改善箇所説明図

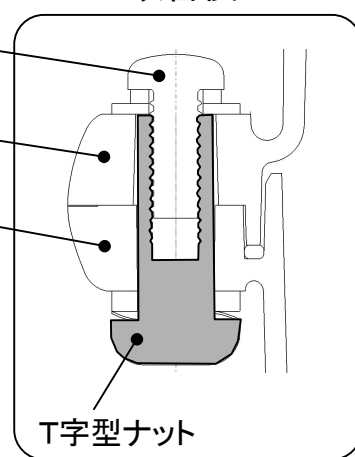
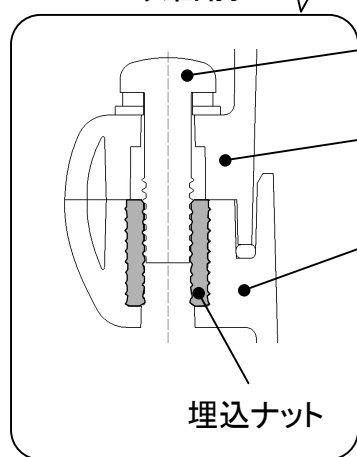
車両に架装した警光灯(社外品)の上下カバーの外周締結部(計16ヶ所)において、下側カバーの埋込ナット部に応力集中が発生しており、そこに走行振動や日射熱等の外的要因が加わることで亀裂が発生することがある。

そのため、そのままの状態で使用を続けると、締結部が損傷し、最悪の場合、上側カバーが脱落するおそれがある。

ナットを変更し、締結部の応力を緩和する構造に変更する。

全車両、警光灯を対策品と交換する。
